ZÁPISNICA

z opätovného prerokovania nezohľadnenej písomnej pripomienky k návrhu Zmien a doplnkov 05/2018 Územného plánu mesta Leopoldov, konaného dňa 11.09.2019 v zasadacej miestnosti Mestského úradu v Leopoldove.

Prehodnotenie územného plánu mesta Leopoldov ZaD 05-2018 - návrh

PRÍLOHA č. 3

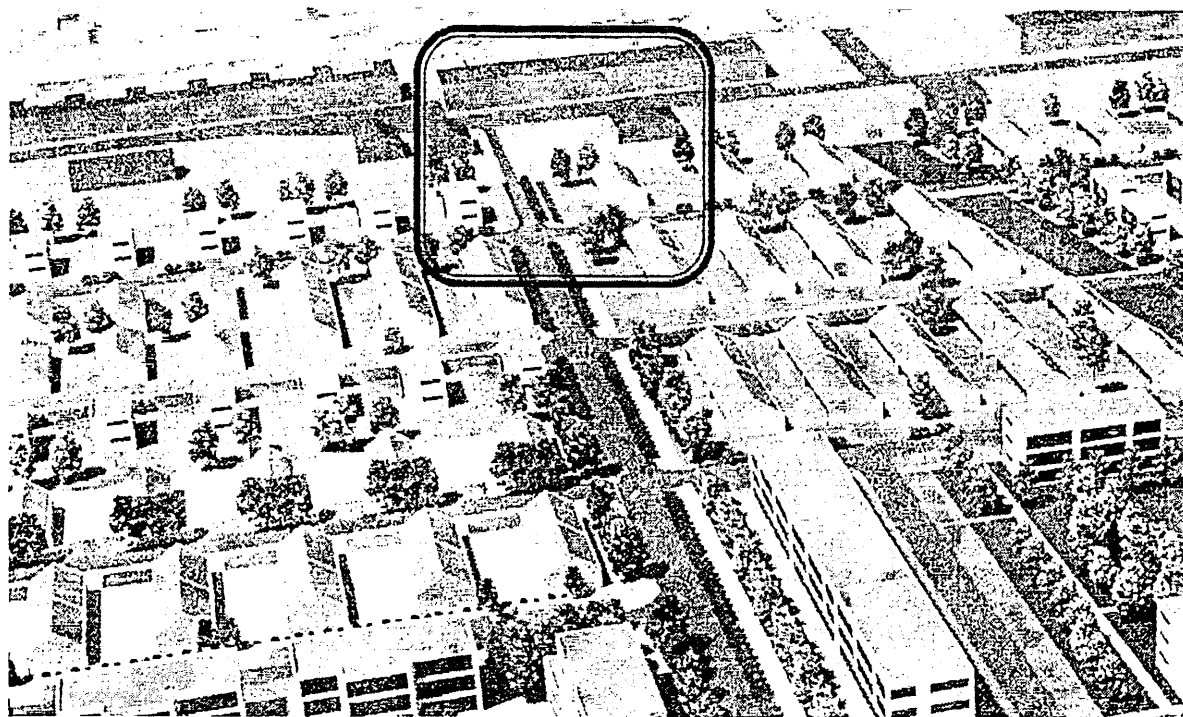
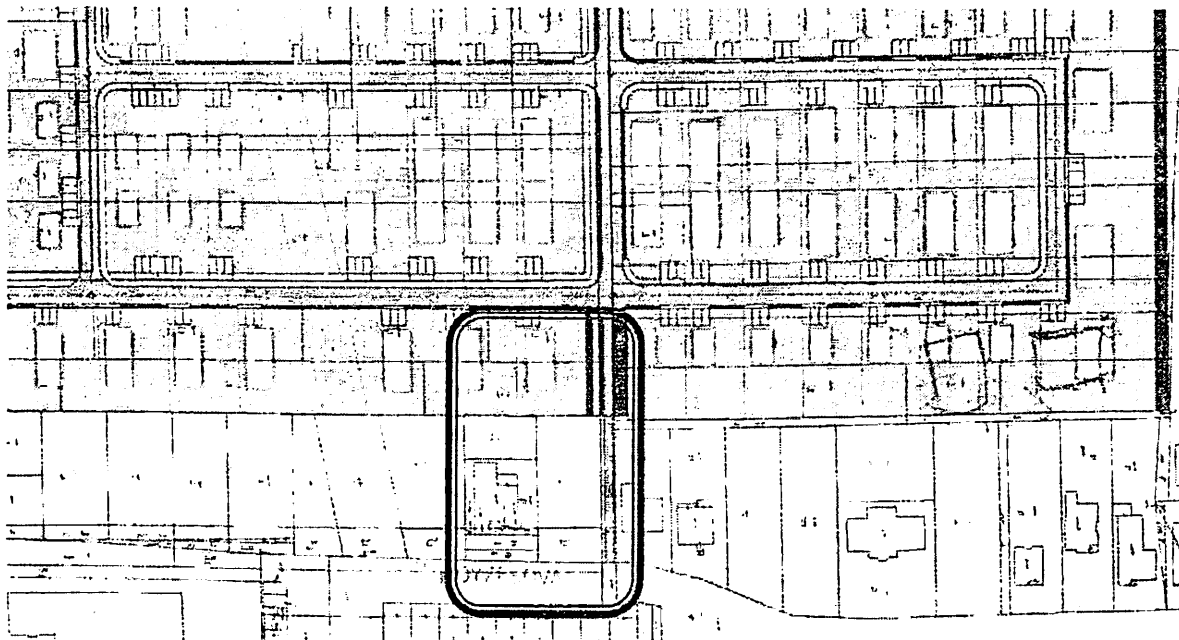
- v grafickej časti „ZaD 5-2018 ÚPN Leopoldov - B04-doprava“ zmeniť navrhovanú obojsmernú hlavnú komunikáciu funkčnej triedy C3 kategórie MO 8/40 spájajúcej ulicu Hlohoveckú a Moyzesovu v časti zóny Z1.1 Moyzesova na jednosmernú jednoprádovú komunikáciu tak, ako je to uvedené štúdiu časť J. Dopravné napojenie (vid' príloha č.3) funkčnej triedy C3 kategórie MO 3/30. Návrh zmeny/doplnenia ÚP je zakreslený v prílohe č.4,

Hlavným vstupom do lokality je navrhovaná okružná križovatka na ulici Hlohovská cesta. Hlavný dopravný ťah z ulice Hlohovská cesta je navrhovaný v zmysle platného územného plánu ako C3 MO 8/40. Z Lokality je dopravne napojená taktiež križovatkou na Hlohovskej ceste v časti A, ako aj na ulice Gajdičova a jednosmernou jendopruhovou komunikáciou na ulicu Moyzeova

Na základe rozhodnutia Mestského zastupiteľstva v Leopoldove a schválenia uznesenia č. C/10/2019 MZ zo dňa 04.07.2019, požiadavka Zuzany Rumíškovej Hamadovej, k návrhu Zmien a doplnkov 05/2018 Územného plánu mesta Leopoldov nebude akceptovaná a jej požiadavky nebudú v Zmenách a doplnkoch 05/2018 zohľadnené. Grafická a textová časť vrátane záväznej časti Zmien a doplnkov 05/2018
